# SÄKERHETSMEDDELANDE (SM)

## Ibrukttagande av in- och utfartssignaler vid Norsborgsdepån

Ibrukttagande av ny signalreglerad sträcka för in- och utfart till Norsborgsdepån sker natten mellan den 6 juli 2020 och den 7 juli 2020.

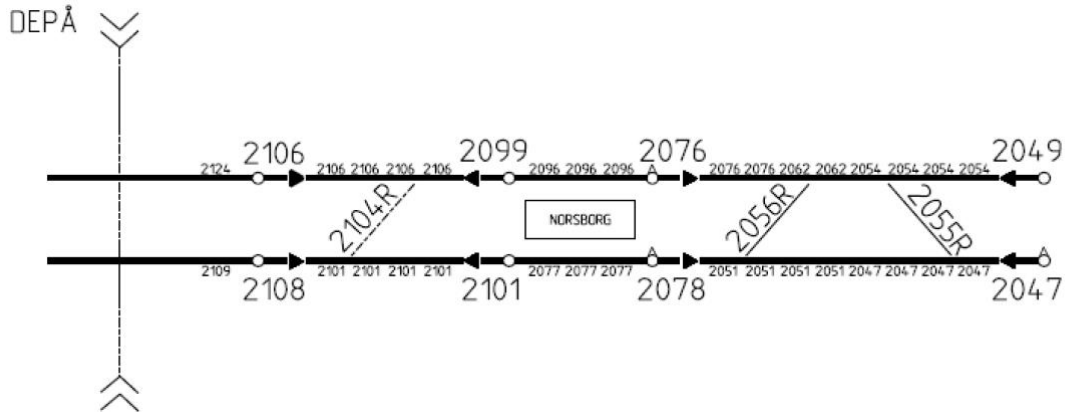
Norrspårets treskenssignal 2099 är placerad efter plattformen. Söderspårets treskenssignal 2101 är placerad efter plattformen.

Norrspårets treskenssignal 2106 är placerad i backen upp mot stationen. Söderspårets treskenssignal 2108 är högerplacerad i backen upp mot stationen.

I samband med att huvudsignalerna tas i drift så kommer huvudsignalmärkena att tas bort.
